Vorlage Nr.: 2-BV/150/2020
Status: öffentlich
Geschäftsbereich: Bauverwaltung
Datum: 17.08.2020
Verfasser: Dietrich Carmen

Bebauungsplan Nr. 183 "nördliches Büro- und Verwaltungsgebäude für einen Kooperationspartner der TUM"; Projektänderung und erneute Freigabe für das Verfahren gem. §§ 3 Abs. 1 und 4 Abs. 1 BauGB

Anlage 1
SCCPE

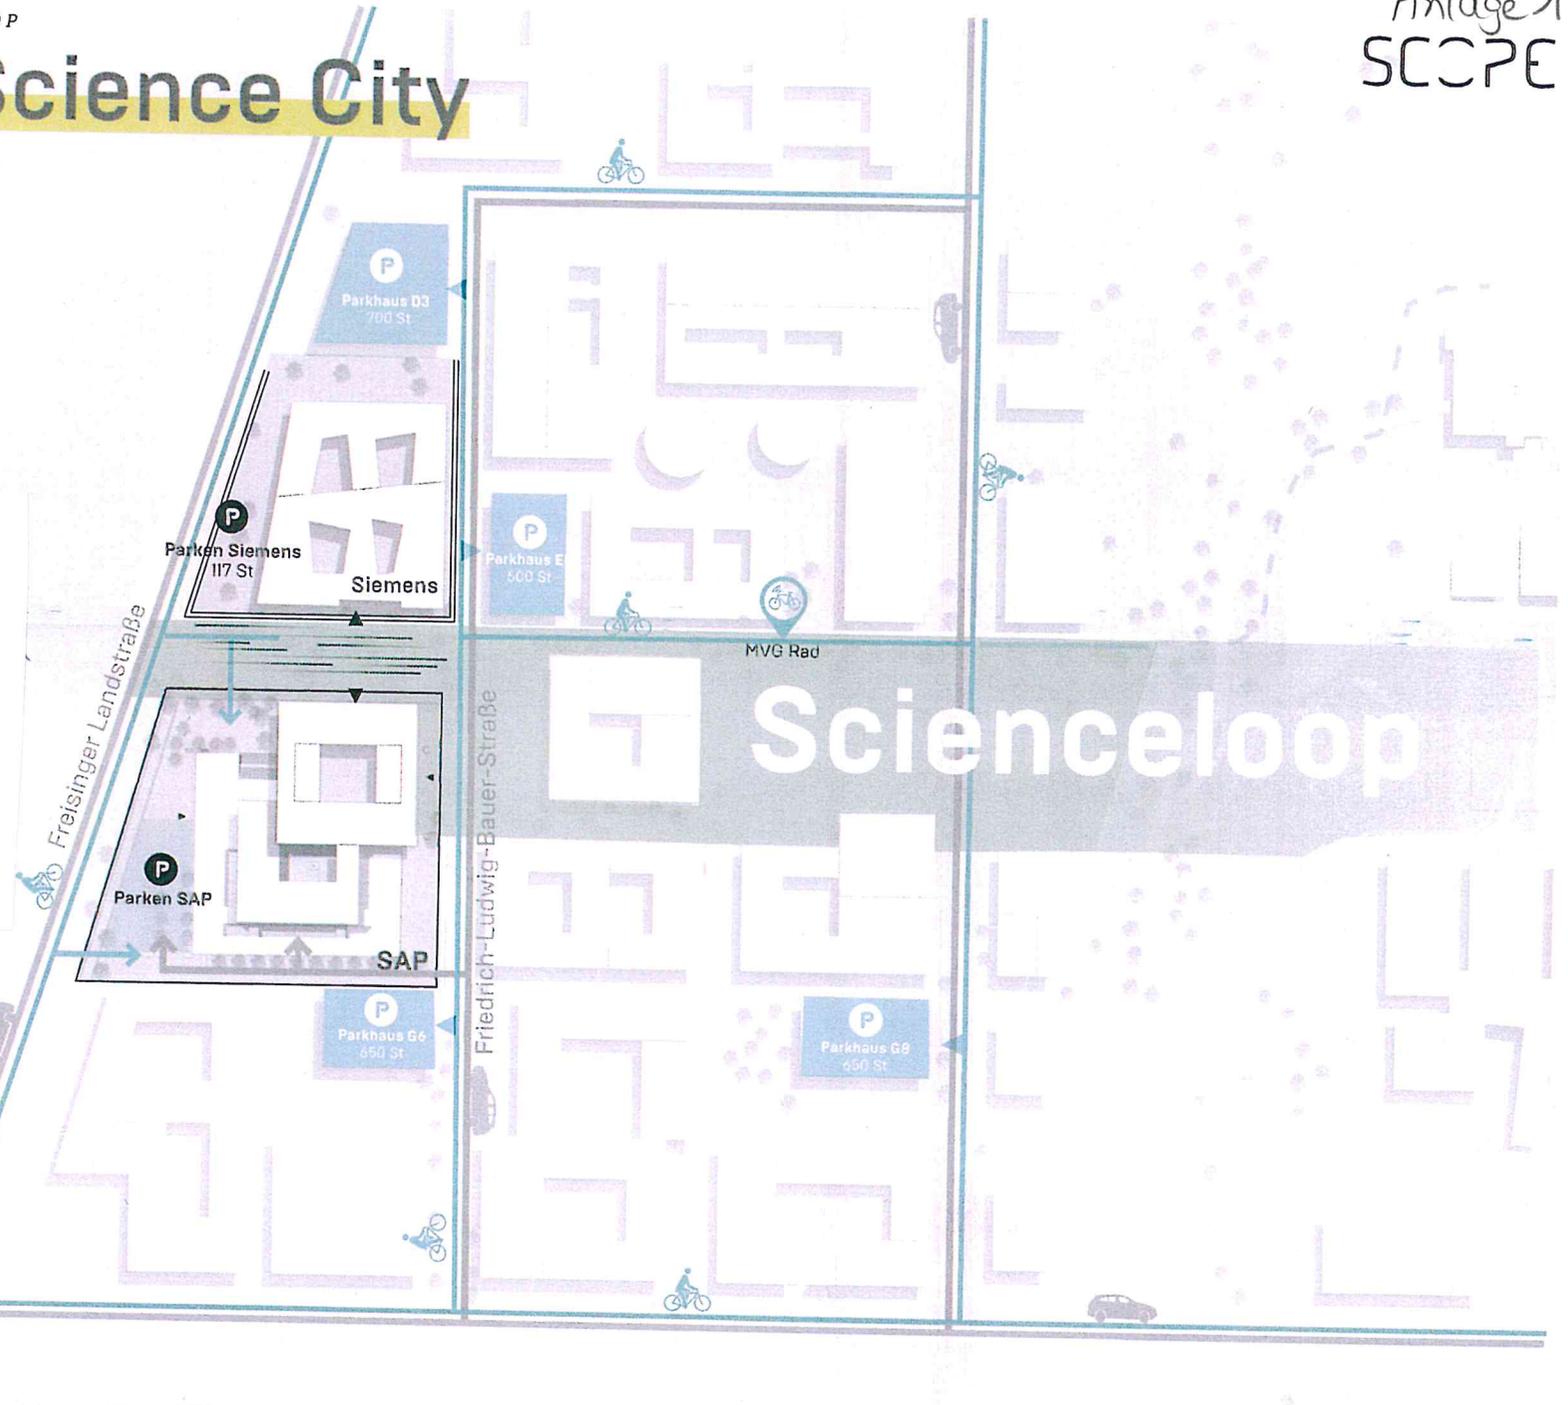
Nunmehr ist Siemens an die Stadt Garching herangetreten, bei sonst gleichbleibenden Parametern, ebenso wie im benachbarten Baufeld SAP, von der Baugrenze um 8,50 Meter abrücken zu dürfen. Siemens begründet dies wie folgt:

Die beiliegende Anlage 1 zeigt den bisherigen Planungsstand mit Einhaltung der Baugrenzen durch die Firma Siemens, die Anlagen 2 und 3 stellen die neue Situation dar.

Aus Sicht der Verwaltung werden die Vorteile geteilt und es kann einer Planänderung zum Abrücken von der Baugrenze um 8,50 m im Osten zugestimmt werden. Der erforderliche Abstand von 20 m zur Staatsstraße ST2350 zur Realisierung des Grünzuges und der Fuß- und Radwegeverbindung muss eingehalten werden.

Der Stadtrat beschließt, dem Abrücken von 8,50 m von der östlichen Baugrenze für den vorhabenbezogenen Bebauungsplan Nr. 183 "nördliches Büro- und Verwaltungsgebäude für einen Kooperationspartner der TUM" zuzustimmen und die Freigabe für das Verfahren gem. §§ 3 Abs. 1 und 4 Abs. 1 BauGB . Die Verwaltung wird weiter beauftragt, mit dem Vorhabenträger den städtebaulichen Vertrag zu verhandeln.
